Após EASA, FAA publica DA relativa à fixação de painel superior de saída de emergência do jato executivo Pilatus PC-24, em 04.11.20

A FAA publicou Diretiva de Aeronavegabilidade (DA) para determinados aparelhos do jato executivo Pilatus PC-24, a AD nº 2020-21-12, com o objeto o painel superior das saídas de emergência dos lados direito e esquerdo, para a substituição do conjunto de ilhó (aro, anilha) - *grommet* - vinílico do painel.

Boletim de Serviço (SB) Pilatus Aircraft PC-24 SB nº 25-005

Replacement of the grommets
Figure 1

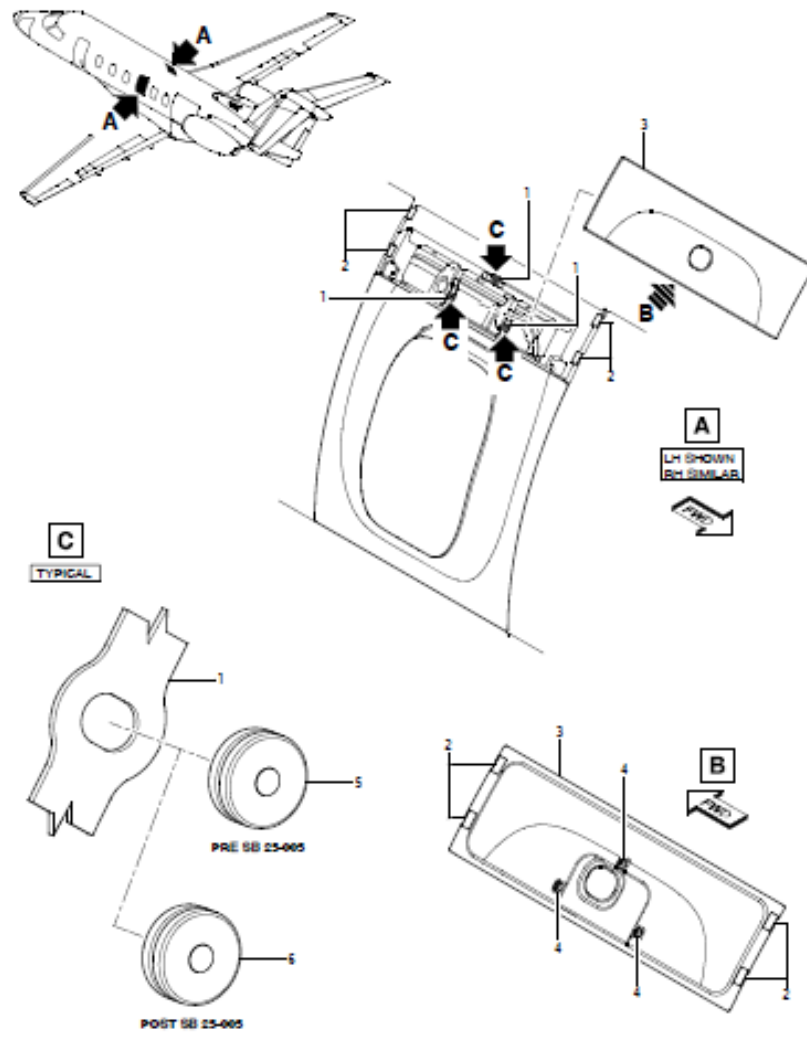
O Boletim justifica sua emissão pelo problema de não-conformidade (desvio) de qualidade identificada com ilhós (*grommets*) de vinil utilizados para segurar o painel superior em posição de projeto nas saídas de emergência esquerda e direita. Esses ilhós tornam-se rígidos após submetidos a baixas temperaturas e dificultam a remoção do painel superior. A solução para o problema consiste na substituição do conjunto destes ilhós (*grommets*).

O Boletim de serviço fornece os dados e instruções necessárias para substituição dos ilhós (PN 944.87.32.001) por novos ilhós, de PN 525.26.24.035. São três ilhós por painel superior (em cada saída de emergência lateral).

[1] modificação: para aviões do Grupo 1, dentro de 3 meses após a data de efetividade da DA, substituir cada peça afetada (PN 944.87.32.001) por uma peça utilizável (PN 525.26.24.035) de acordo com as instruções da seção 3.B. do SB nº 25-005.

[1] dentro de 3 meses após a data de efetividade da DA, substituir cada peça afetada (PN 944.87.32.001) por uma peça utilizável (PN 525.26.24.035) de acordo com as instruções da seção 3.B. do SB nº 25-005.
